# KENWOOD

**Algunas correcciones que pueden mejorar perceptiblemente el TS-940S que ya es muy famoso por su recepción.**

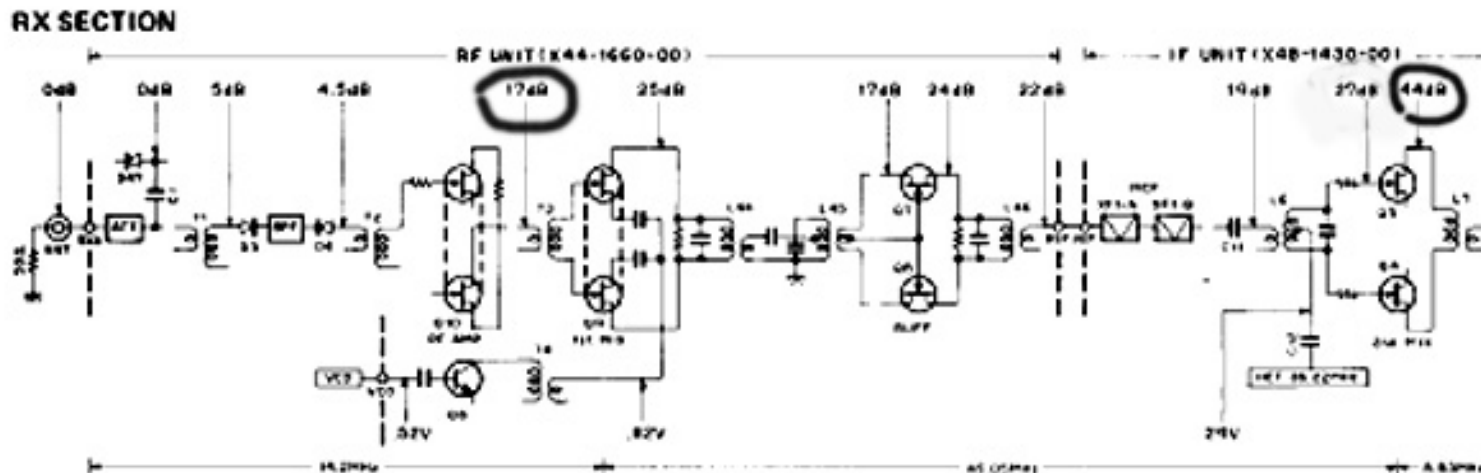
Observe el diagrama de ganancia en el manual de reparaciones. Con los FETs en la posición derecha, tendríamos 12.5 de aumento de los dB en el preamplificados del RF y 17 dB en el segundo mezclador equilibrado en los puntos indicados en la figura arriba. Seria interesante medir estos aumentos antes de la corrección. Con esta medición tendríamos una idea de las perdidas de la sensibilidad debido a los errores.

Esta figura muestra el FET en la posición correcta.

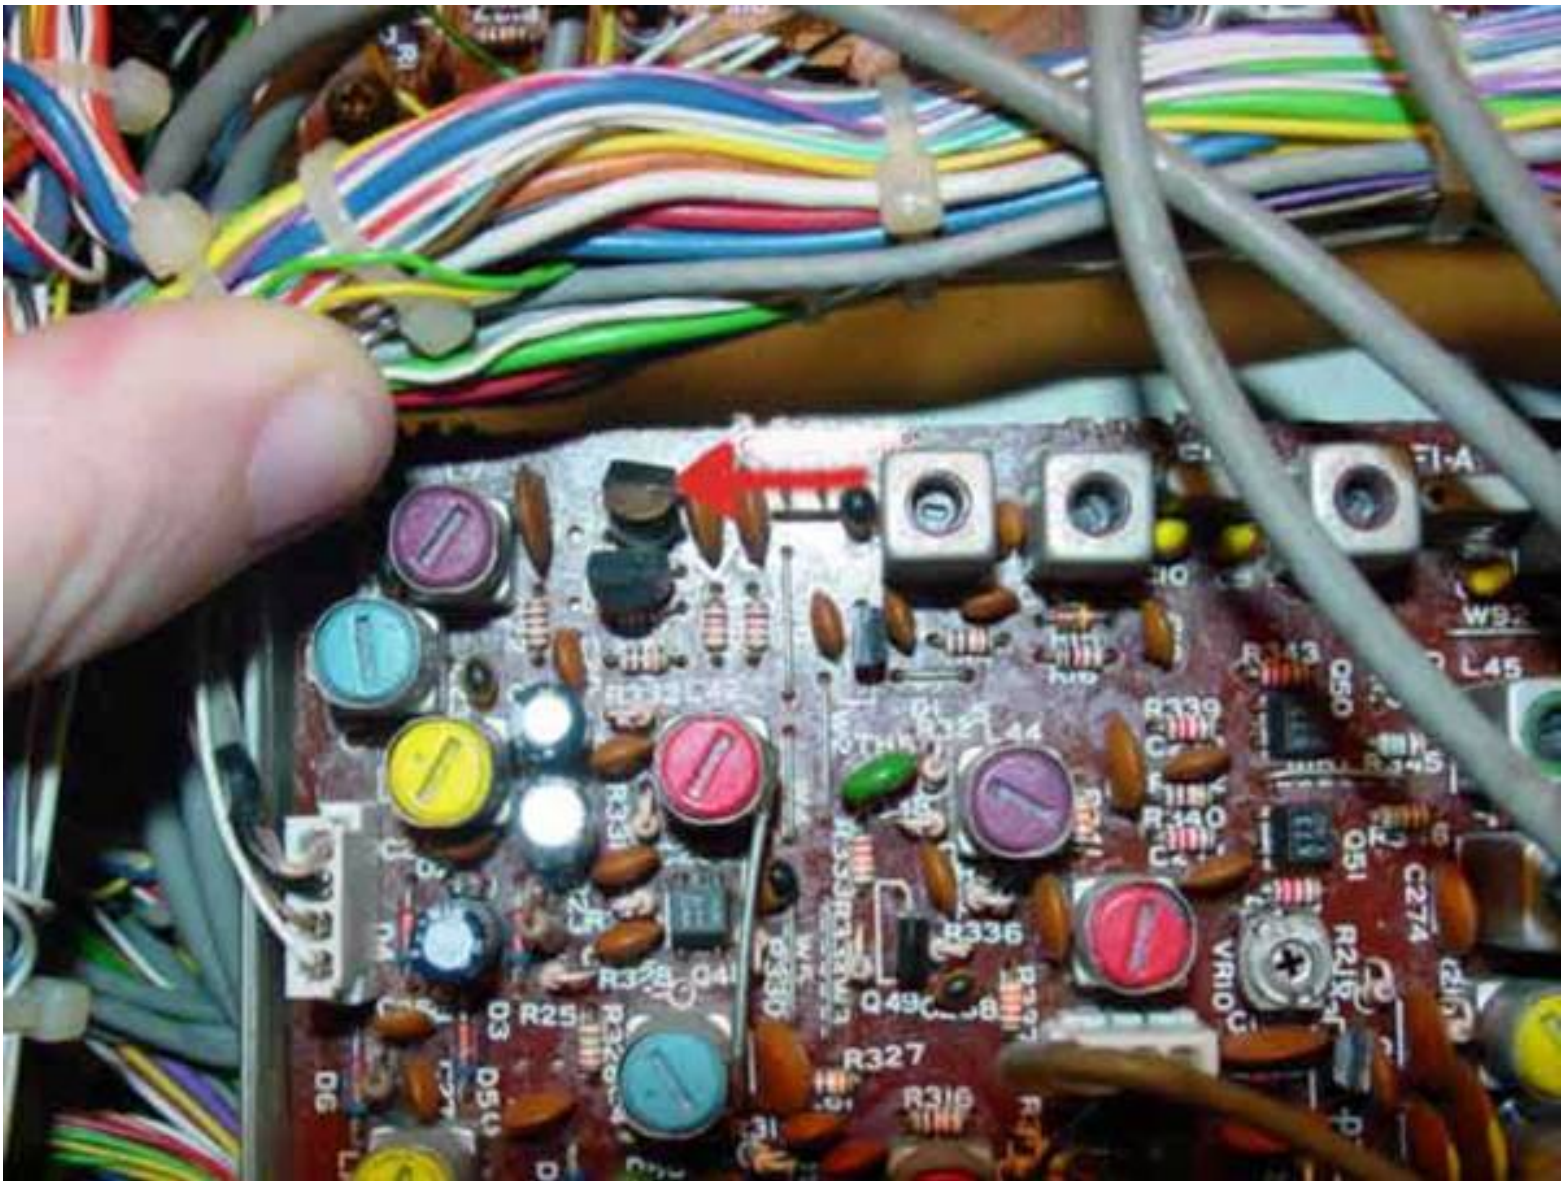
Para comenzar, me extrañó la posición de los FET del preamplificados de antena, en el circuito impreso, pero solamente algunos días después conseguí concentrarme en esto y ver que el circuito de cascode estaba correcto en el diagrama esquemático pero errado en el diagrama de la placa del circuito impreso en el manual. Estaba errado también en el diagrama del fenolito.

Observé también que un FET se calentaba más que el otro. Bastó retirar el FET Q19, girarlo en 180° e soldarlo de nuevo.
